Sammenslutningen af sommerhusgrundejerforeninger på Holmsland Klit

Hinnerup den 24. januar 2017
Dok: klage-2017-01-24.docx

Ang:
Klage over Energistyrelsens etableringstilladelse til Vesterhav Syd Havmøllepark.

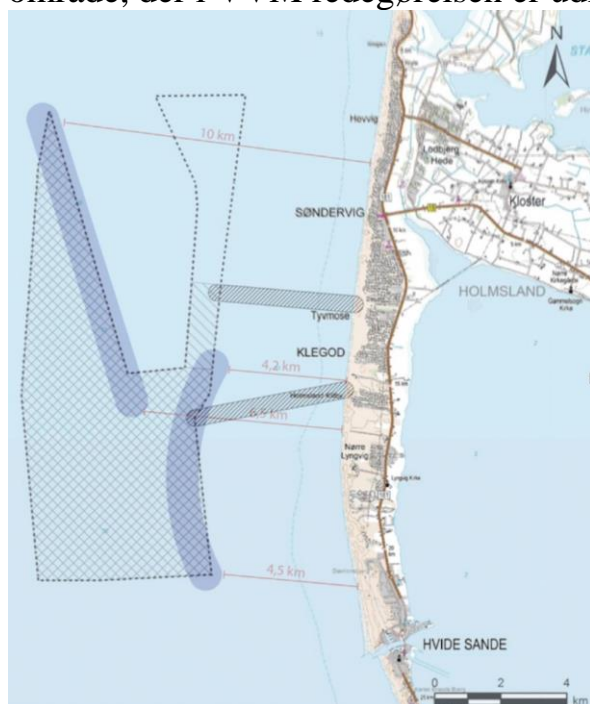
Nedenfor har vi skitse-mæssigt indtegnet Vattenfalls projekt, jfr. firmaets pressemeddelelse den 12. september 2016 (bilag 2, reference 9) i det område, der i VVM redegørelsen er udlagt til havmøllerne.

Vattenfalls projekt fremstår ikke som en ”velafgrænset gruppe”, men er tværtimod udstrakt ganske unødigt over hele den ca. 15 km lange projektstrækning. Derved opnås maksimal visuel ødelæggelse af området og det frie udsyn over det fulde synsfelt. Den 15 km lange møllerække vil fremstå som en voldsom visuel mur på hele strækningen.

Ligeledes har Vattenfall valgt at placere en del af møllerne tættest muligt på land og ikke en placering så langt fra land som muligt, som anført i *Den sammenfattende Redegørelse*.

Det er muligt uden problemer at indskrænke udstrækningen af det område, som er nødvendig for at kunne opstille den mølletype, som Vattenfall ønsker.

Vattenfalls projekt beskriver møller med en totalhøjde på 189 m. Rotordiameteren vil være ca. 160 meter, så møllerne vil kunne placeres med en indbyrdes afstand på ca. 800 meter.

Ved at placere møllerne i 2 eller 3 rækker så langt ude i VVM redegørelsens projektområde, som det er muligt, vil de visuelle konsekvenser

blive reduceret. Endnu bedre vil det være, hvis møllerne placeres helt eller delvist vinkelret på kysten.

Det bemærkes, at størrelsen af det udpegede projektområde oprindeligt er dimensioneret for op til 66 havmøller med en højde af 137 m, hvorfor projektområdet er udlagt med en størrelse, der muliggør opsætning af de mange møller. De 22 havmøller på 189 meters højde vil uden problem kunne placeres på et langt mindre område.
